# Tracébesluit

## Spooruitbreiding Schiphol – Amsterdam – Almere – Lelystad, maatregelen korte termijn

Traject Hoofddorp – Diemen

## Wijzigingen van Ontwerp Tracébesluit naar Tracébesluit (korte samenvatting)

Figuur 3.2b Toekomstig sporenlay-out Zuidtak conform het Tracébesluit, inclusief gewijzigde ligging wissels en westelijk keerspoor

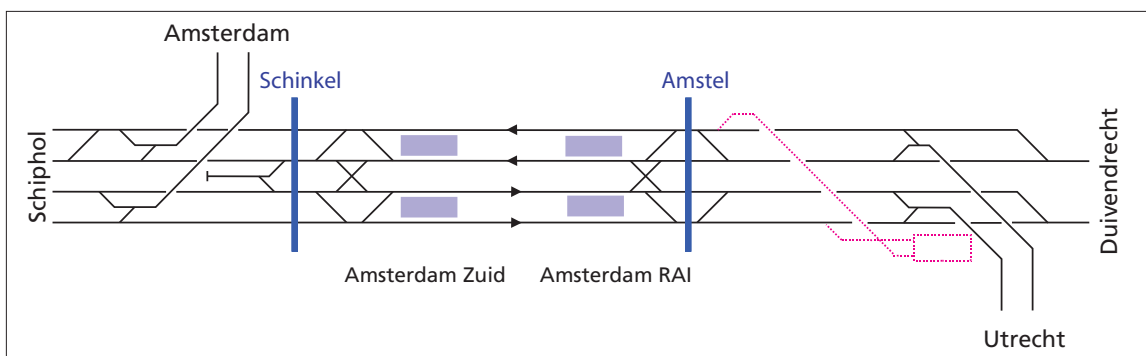
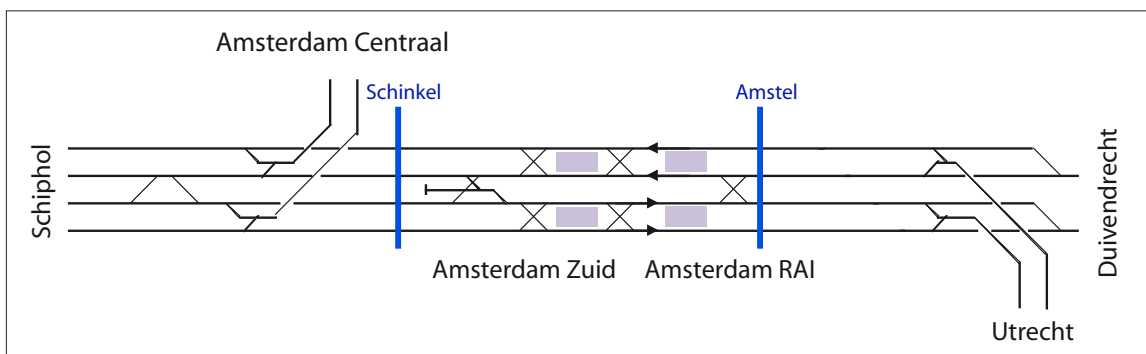
- Keergelegenheid westelijk van station Amsterdam Zuid: In het Ontwerp-Tracébesluit waren twee keerspooren westelijk van de Schinkel opgenomen. In het Tracébesluit is de aanleg van één keerspoor voorzien, oostelijk van de Schinkel tussen de Schinkel en station Amsterdam Zuid. Als gevolg hiervan wijzigen o.a. enkele kunstwerken in de tabel behorende bij artikel 8. Deze wijziging is ruimtelijk mede mogelijk geworden door aanpassingen naar aanleiding van de zienswijze van de gemeente Amsterdam.

- Verplaatsing van 8 wissels voor verbindingen tussen de buitenspooren en de binnenspooren van een locatie tussen station Amsterdam RAI en de Amstel in het Ontwerp-Tracébesluit naar een locatie direct oostelijk van station Amsterdam Zuid. Deze wijziging is ruimtelijk mede mogelijk geworden door aanpassingen naar aanleiding van de zienswijze van de gemeente Amsterdam in relatie tot de Zuidas.

Figuur 3.3.2 Sporenlay-out Duivendrecht – Diemen volgens Ontwerp-Tracébesluit met inmiddels vervallen goederenwachtspoor oostelijk van het station Diemen Zuid.

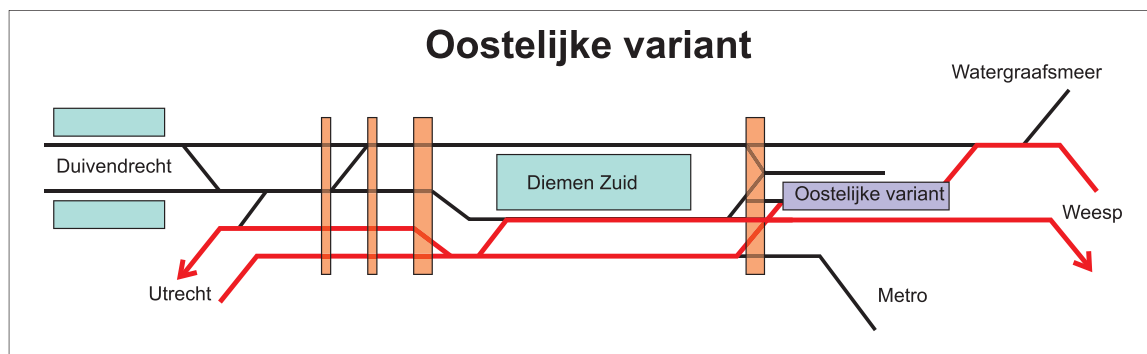
oversteken. Dankzij een wachtpoor kunnen goederentreinen veilig wachten totdat er ruimte is in de dienstregeling om over te steken. In het spoorontwerp van het Ontwerp Tracébesluit is oostelijk van het station Diemen Zuid ter hoogte van kilometering 148.5 – 147.7 een 750 meter lang goederenwachtpoor opgenomen. In paragraaf 1.3 is aangegeven dat het goederenwachtpoor ten oosten van station Diemen Zuid is vervallen en niet meer opgenomen is in het Tracébesluit.

1. Het goederenwachtspoor is vervallen. Voor de reden daarvan zie paragraaf 3.1.9
